Larvik
kommune

Stavern skole - bestilling av tillegg

Opsjoner i kontrakt

Brønnpark- tillegg 2

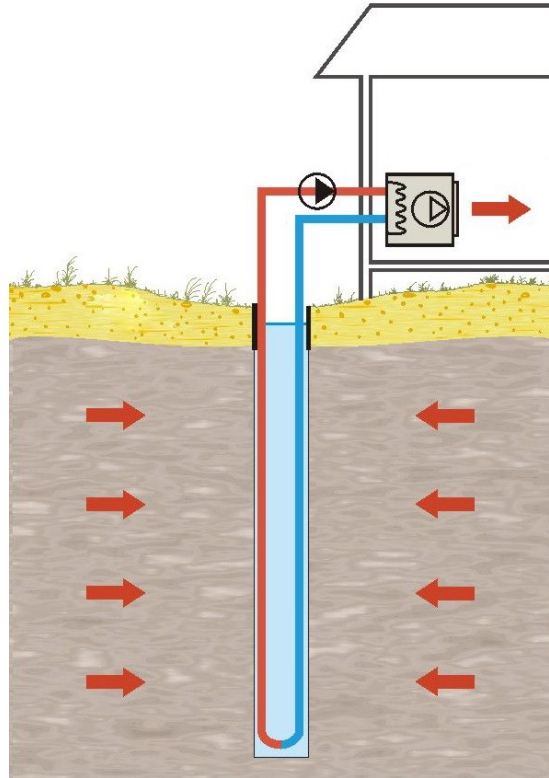
For å kunne levere innenfor budsjett har vi planlagt direkte varme fra Elektrisk kjele.

Dette er beregnet til et årlig forbruk på ca 700.000 Kwh pr år.

Ved å lage brønnpark reduseres dette med 266.774 Kwh. I brønnparkens levetid på 30 år en samlet reduksjon på over 8 mill kwh.

Tiltak anbefalt

Utomhusanlegg - tillegg 11

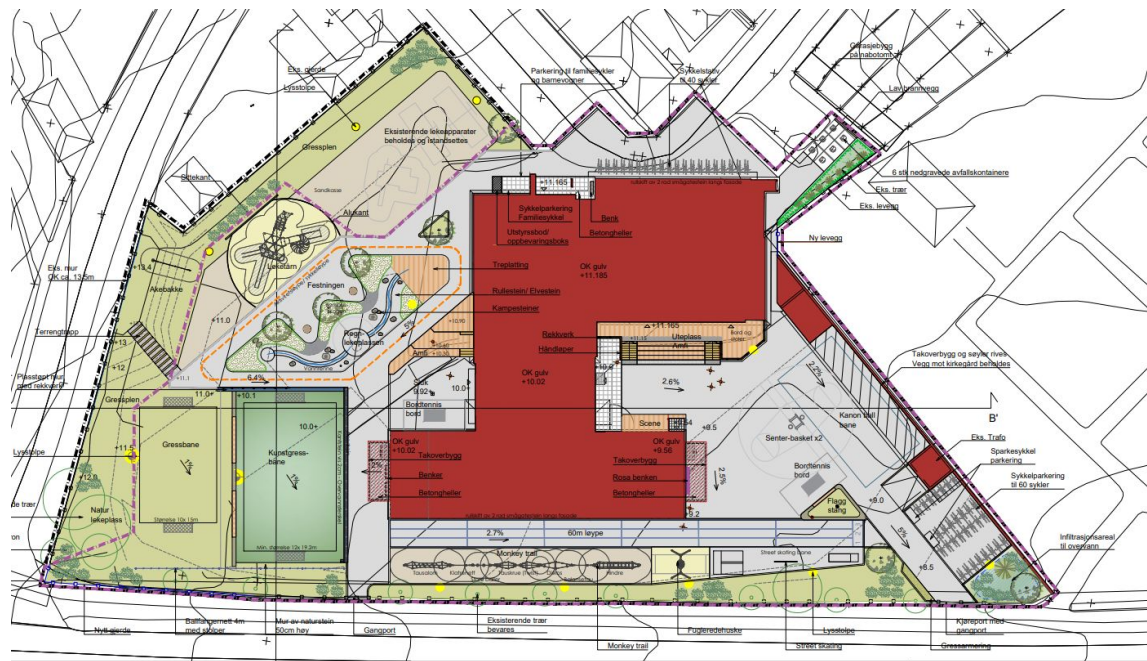
Forsterke utomhus tiltak for å oppfylle behov for skole og nærmiljøarbeidet. Skolegården ved Stavern skole er liten og delvis belastet med trafikk. Det gjøres en betydelig innsats fra Parkavdelingen og "Prosjekt skolegård/barnehage" for å utnytte utearealet på en best mulig måte. "Prosjekt skolegård/barnehage" har budsjettet 5 000 000,- kr til Stavern skole. Det er imidlertid for lite. Dersom tillegget på 5 000 000,- bestilles vil skolegården få en akseptabel standard.

Det er utarbeidet en omfattende landskapsplan av landskapsarkitekten (Tillegg 11). Dette er kostnadsberegnet til 20 millioner kroner.

Anbefales med 5 mill av 15
